# ÚZEMNÍ PLÁN MĚSTA BRNA

Textová část Odůvodnění

Kapitola 18 Rozhodnutí o námitkách (včetně odůvodnění)

Svazek Nb12 *(s osobními údaji)*

Připomínka číslo 2 (zákres)

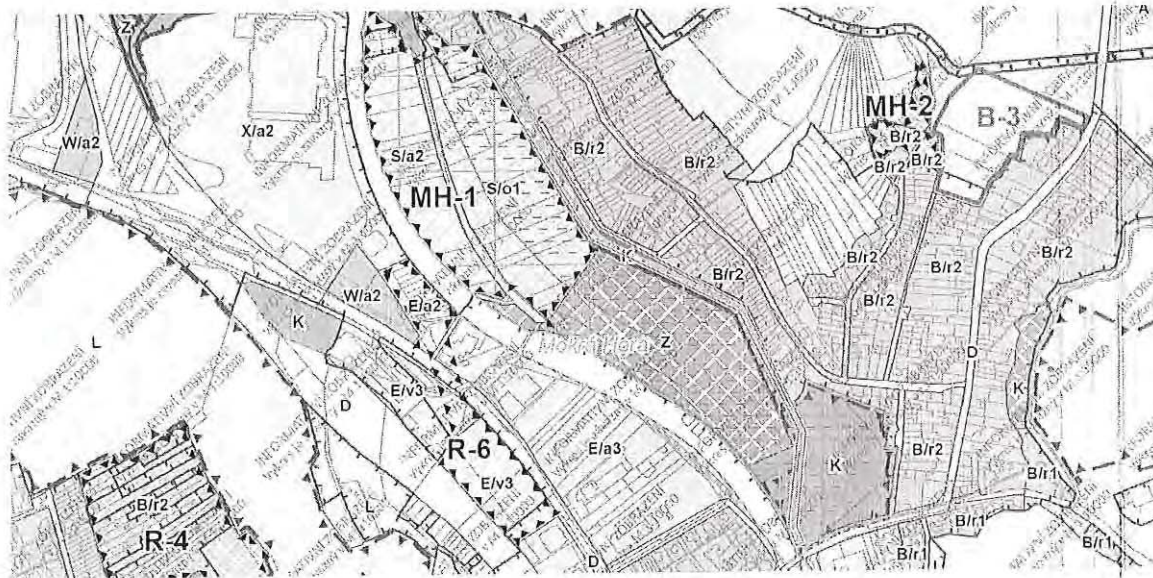
Navrhují vložit namísto biokoridoru ve vyznačené části (viz zákres) v kat. úz. Mokrá Hora podél drobného vodního toku Ponávka zřízení protipovodňových opatření a to v podobě a rozsahu jak byl navrhován v jedné z variant předchozího projednávání nového územního plánu. Protipovodňové opatření by spočívalo ve snížení pravého břehu drobného vodního toku Ponávka v šířce cca 6m (tj. například pozemku 610/32 kat. úz. Mokrá Hora), čímž by došlo k vytvoření „náplavky“ která by zvětšila významně kapacitu koryta Ponávky v případě přívalových dešťů. Důvody:

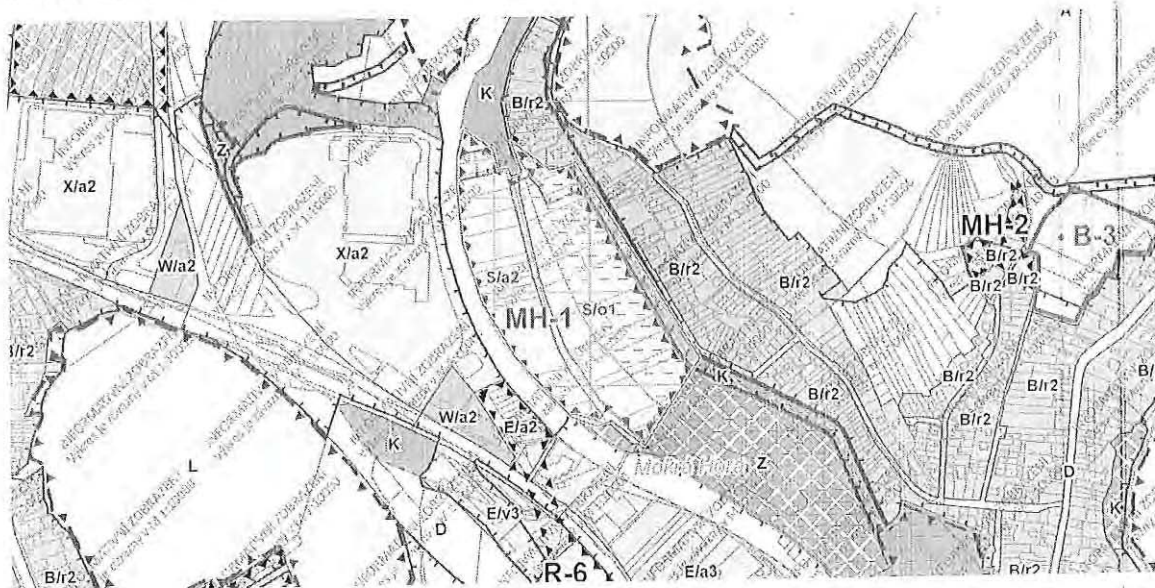
Navrhují zahrnout označenou plochu pozemků (viz. nákres) v kat. úz. Mokrá Hora do zastavěné oblasti/plochy. Důvod:

Připomínka číslo 4 (zákres)

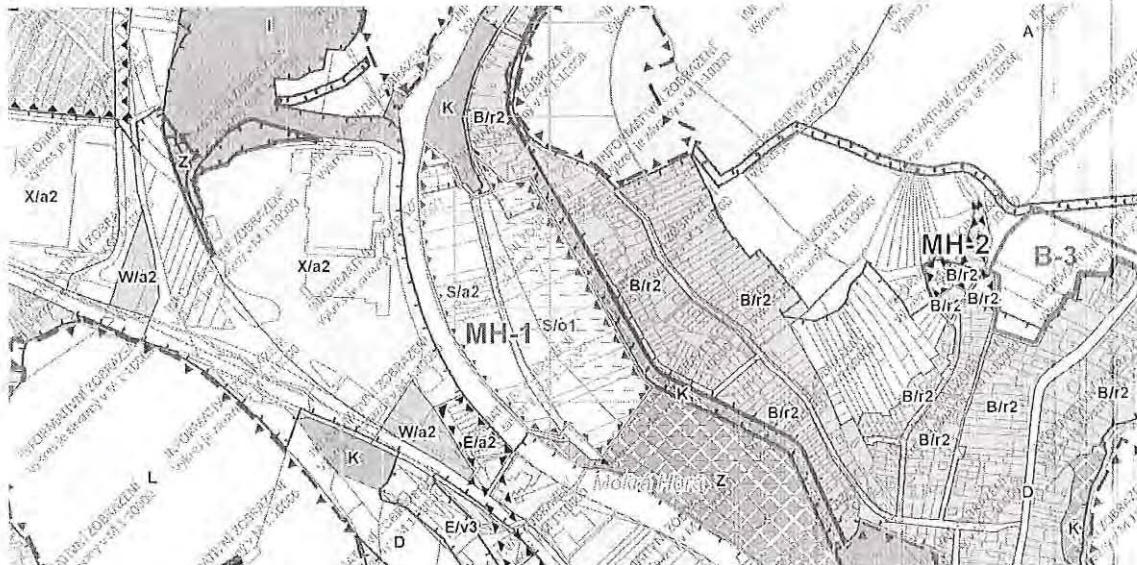
Navrhují zrušit označenou plochu pozemku (viz. nákres) v kat. úz. Mokrá Hora jako rekreační oblast MH-1. Důvod:

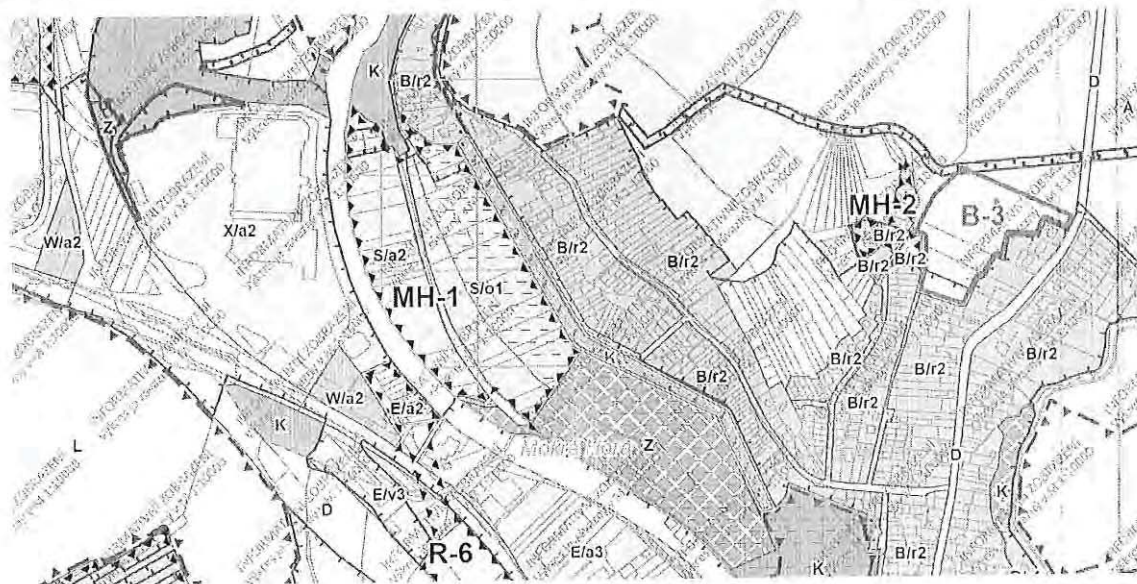
Namítám a požaduji zrušení návrhu zřízení biokoridoru ve vyznačené části (viz zákres) v kat. úz. Mokrá Hora podél drobného vodního toku Ponávka.

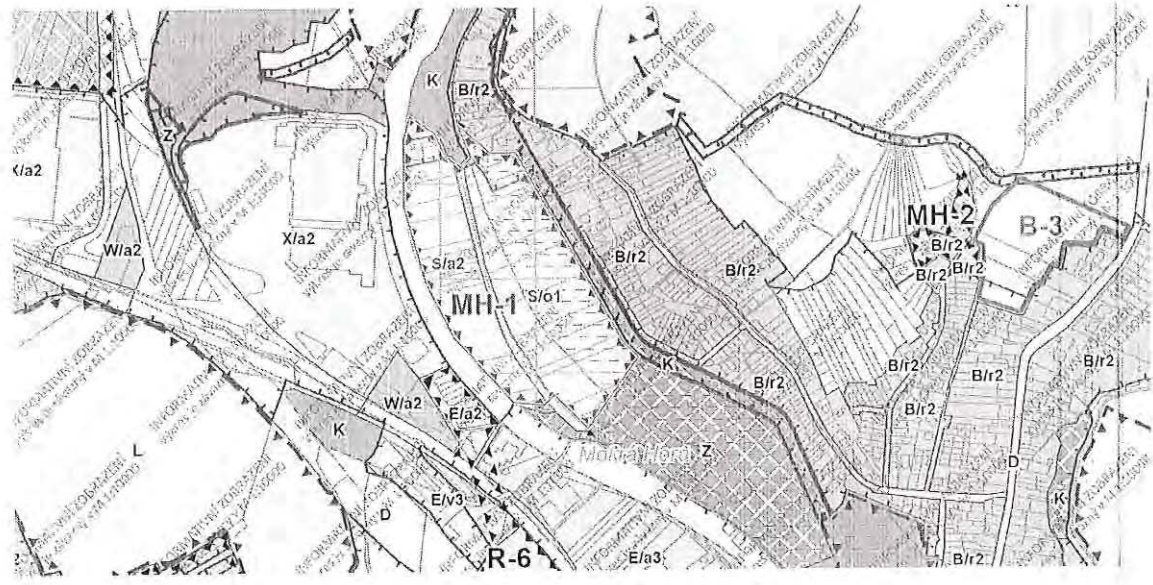
Namítám a požaduji zrušit označenou plochu pozemků (viz. náčrtek) v kat. úz. Mokrá Hora jako rekreační oblast MH-1. Důvod:

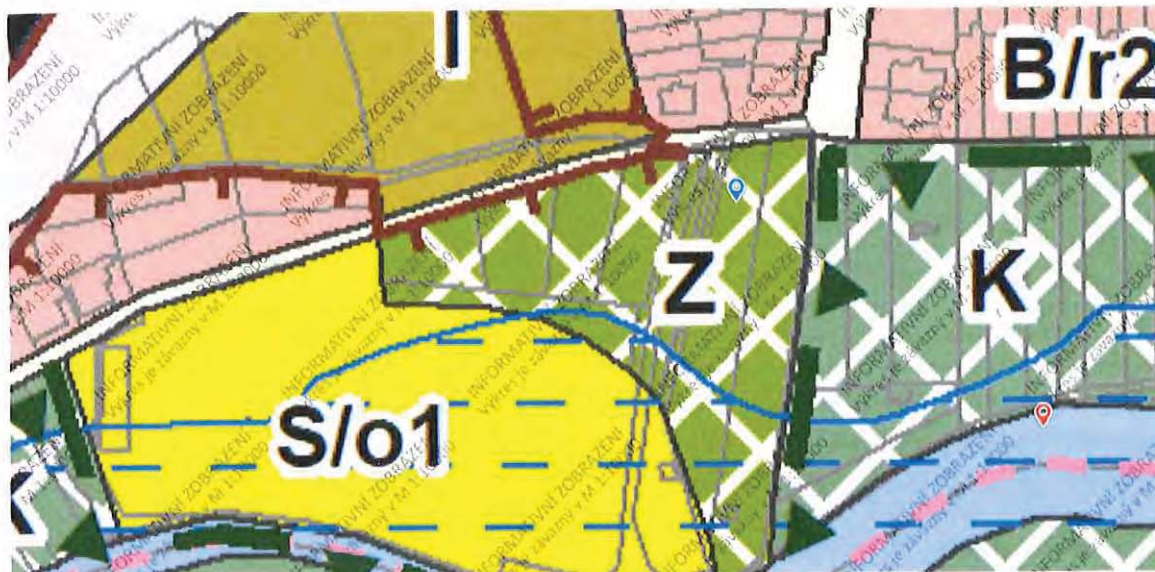
Nesouhlasím se změnou plochy parcelní číslo 394 v k.ú. Obřany na plochu městské zeleně. Navrhuji změnu na plochu bydlení B/r2.

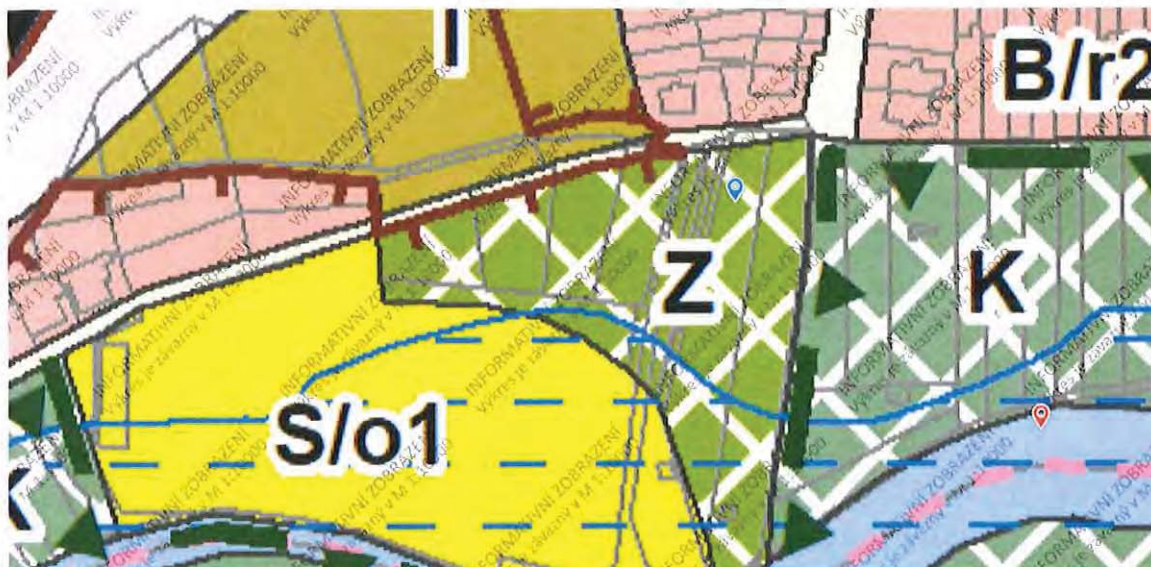
Nesouhlasím se změnou plochy parcelní číslo 394 v k.ú. Obřany na plochu městské zeleně. Navrhuji změnu na plochu bydlení B/r2.

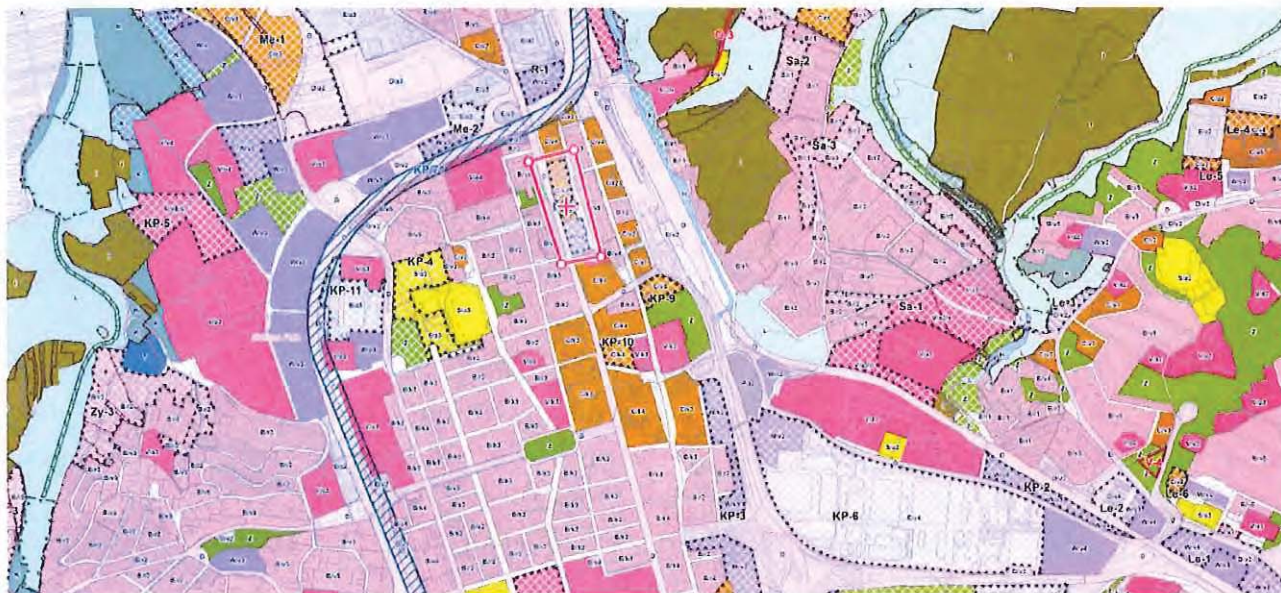
V návrhové lokalitě KP-7 (celek) se nachází především staré výrobní objekty, staré sídlištní středisko, supermarket, a další objekty občanské vybavenosti, případně drobné výroby, které nepatří na podobně exponované místo v městském prostoru. Přestavba celého území může zkvalitnit a zvýšit hodnotu především Palackého třídy. Jako vhodné se jeví umístění veřejné a komerční vybavenosti do parteru, čímž dojde k oživení uličního prostoru.

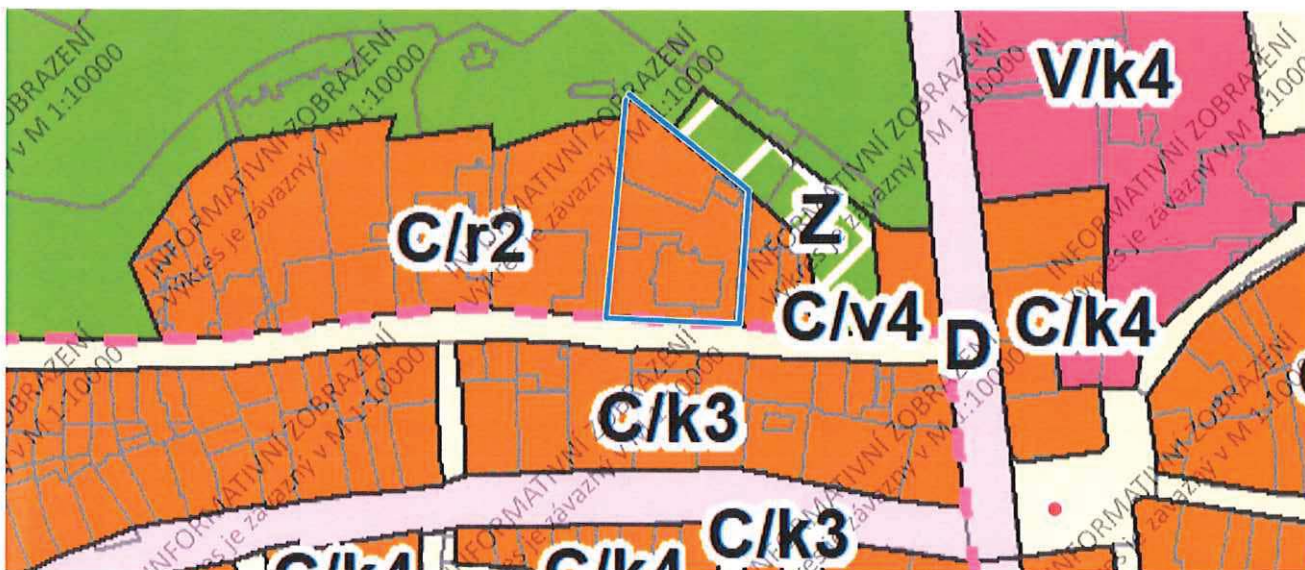
Namítám návrh nového Územního plánu města Brna pro parcely č. 641/1; 641/2; 641/3; 642; 643 a 644 v katastrálním území Města Brna. Namítám stávající návrh plochy jako plochy smíšené obytné s výškovým koeficientem r2, tzn. 3-10 m. struktura zástavby rezidenční nízkopodlažní.

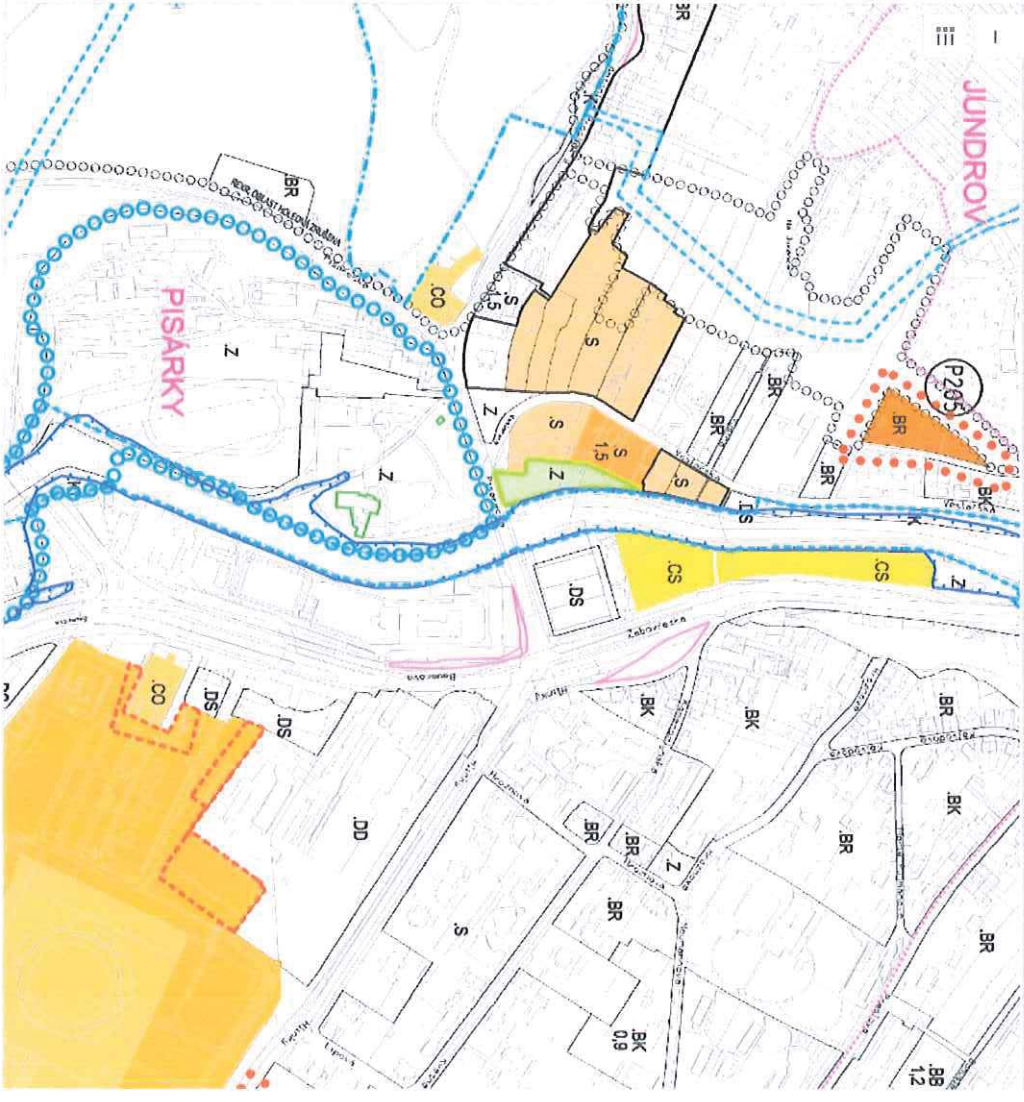
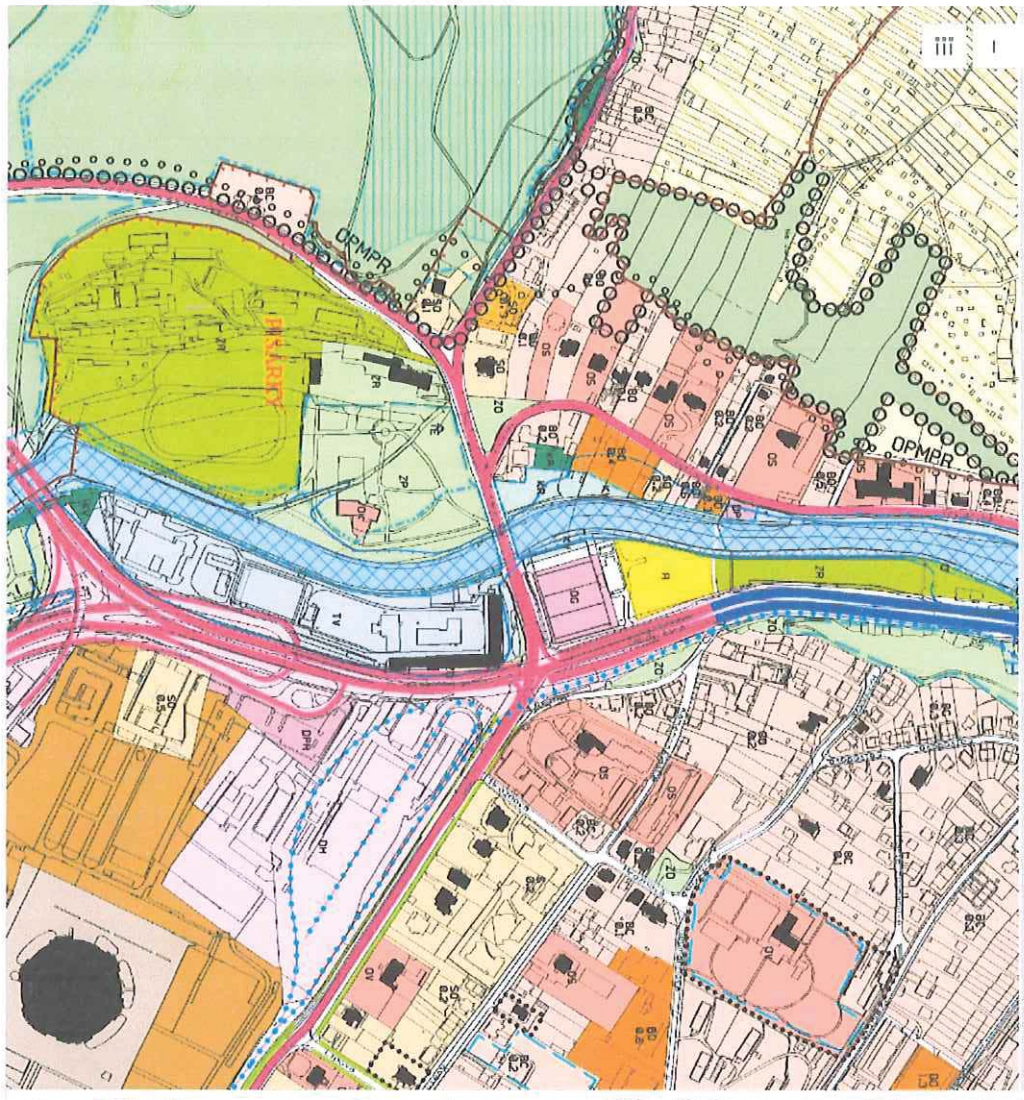
Nesouhlasím se zařazením parcel 2192 a 2193 k.ú. Pisárky v mém vlastnictví do funkční plochy L – stabilizovaná lesní plocha. Žádám o zařazení do návrhové funkční plochy B/r2 – rezidenční bydlení. V roce 2011 jsem požádal o změnu územního plánu, která proběhla celým schvalovacím procesem a v roce 2014 byla ve schválené a tehdy platné aktualizaci Územního plánu města Brna provedena změna na funkční plochu .BR – rezidenční bydlení.

Oprávněně jsem předpokládal, že se tato již jednou projednaná a schválená změna projeví v současném návrhu Územního plánu města Brna. Přikládám snímek z aktualizace Územního plánu města Brna z roku 2012, kde byla změna vyznačena pod označením P205, a situaci ze zastavovací studie lokality. Tato zastavovací studie byla jedním z podkladů pro tehdy schválenou změnu.
